Sdělení k žádosti o poskytnutí informace

REVITALIZACE
NÁMĚSTÍ REPUBLIKY
MORAVSKÁ NOVÁ VES

Vytyčovací výkres

OBNOVA NÁMĚSTÍ M.N.VES
Zápis z KD 10.9.2026

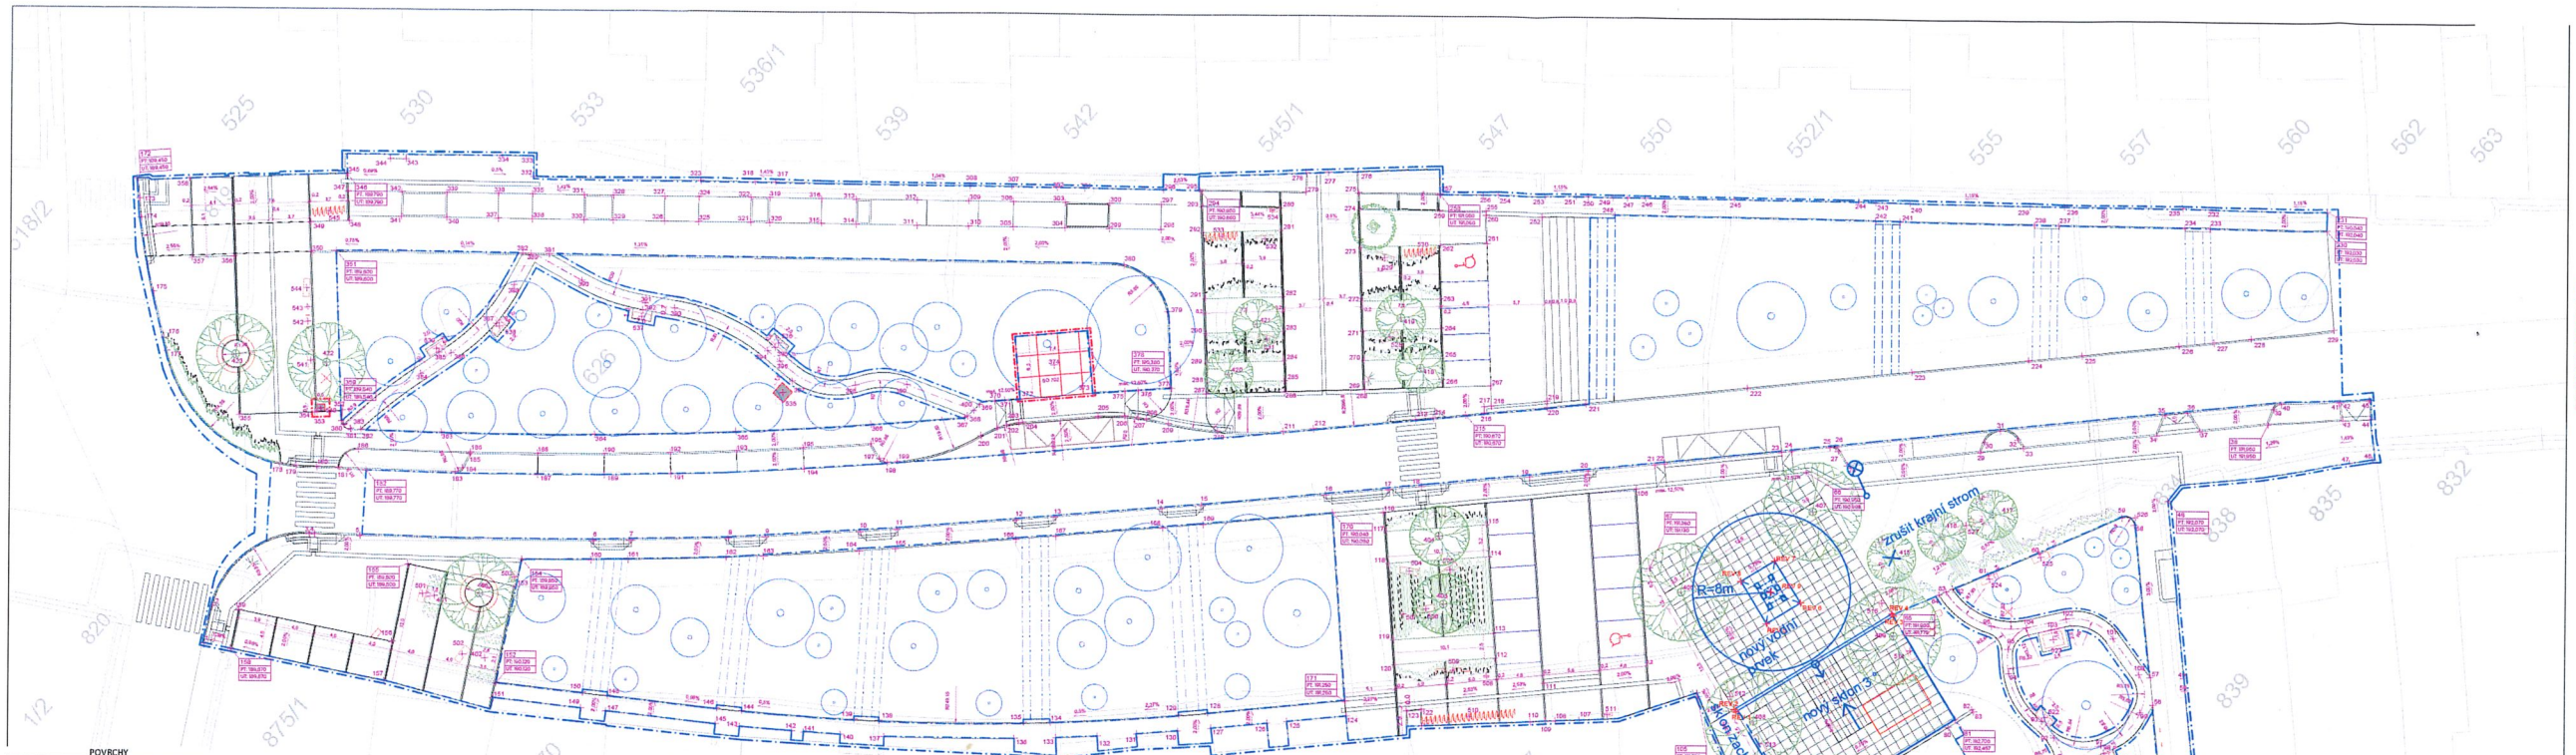
Odpověď: Přílohou zasílám výkres s vytyčením navrženého umístění schodů na nové ploše pro setkávání a středu nového vodního prvku od autorů PD. Jinými dokumenty týkající se zakreslení úpravy PD pro danou stavbu povinný subjekt nedisponuje.

DOPLNĚNÉ BODY

BOD	X	Y
REV 1	-573121.3859	-1207336.3904
REV 2	-573121.2933	-1207335.9643
REV 3	-573103.6405	-1207341.8623
REV 4	-573103.5092	-1207341.5692
REV 5	-573112.8278	-1207332.7052
REV 6	-573108.8135	-1207333.9049
REV 7	-573107.2014	-1207329.1464
REV 8	-573111.1135	-1207327.935
REV 9	-573109.9593	-1207330.9212
